リコール届出一覧表

リコール届出日：平成29年5月31日

改善箇所説明図

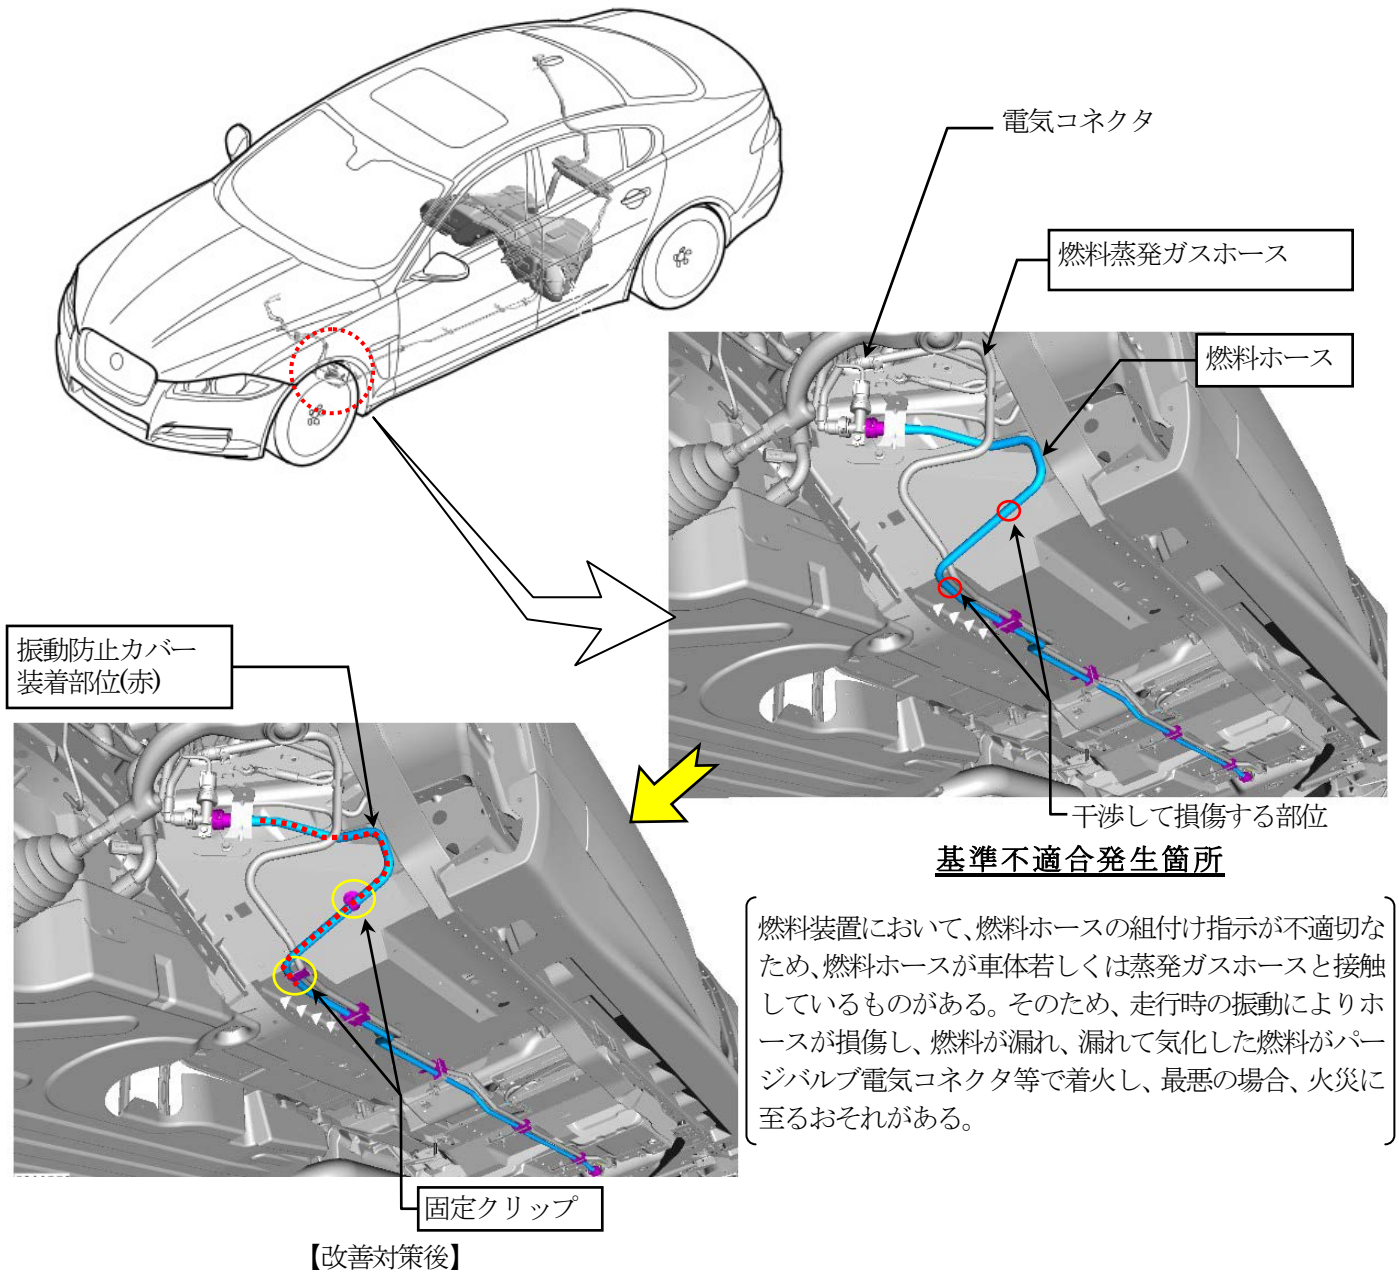
リコール届出番号	外-2486	リコール開始日	平成29年5月31日
届出者の氏名又は名称	ジャガー・ランドローバー・ジャパン株式会社 代表取締役 ハンソン・マグナス・ユタカ	製作国：英国 製作者名： ジャガー・ランドローバー・リミテッド 問い合わせ先： ジャガーお客様相談室 0120-922-772	
不具合の部位（部品名）	燃料装置（燃料ホース）		
基準不適合状態にあると認める構造、装置又は性能の状況及びその原因	燃料装置において、燃料ホースの組付け指示が不適切なため、燃料ホースが車体若しくは蒸発ガスホースと接触しているものがある。そのため、走行時の振動によりホースが損傷し、燃料が漏れ、漏れて気化した燃料がパージバルブ電気コネクタ等で着火し、最悪の場合、火災に至るおそれがある。		
改善措置の内容	全車両、燃料ホースを点検し、損傷、接触痕が有る場合には、振動防止カバー付の燃料ホースと新品の燃料蒸発ガスホースを交換し、燃料ホースを固定するクリップを追加する。また、振動防止カバー付の燃料ホースが取り付けられていない場合には、振動防止カバー付の燃料ホースと新品の燃料蒸発ガスホースを交換し、燃料ホースを固定するクリップを追加する。		
不具合件数	0件	事故の有無	なし
発見の動機	本国メーカーからの情報による。		
自動車使用者及び自動車分解整備事業者に周知させるための措置	<ul style="list-style-type: none"> ・使用者： 電話又はダイレクトメールで通知する。 ・自動車分解整備事業者： 日整連発行の機関誌へ掲載する。 ・改善実施済車には、運転席側ドアロックストライカー付近に外-2486のステッカーを貼付する。

全車両、燃料ホースを点検し、損傷、接触痕が有る場合には、振動防止カバー付の燃料ホースと新品の燃料蒸発ガスホースを交換し、燃料ホースを固定するクリップを追加する。また、振動防止カバー付の燃料ホースが取り付けられていない場合には、振動防止カバー付の燃料ホースと新品の燃料蒸発ガスホースを交換し、燃料ホースを固定するクリップを追加する。
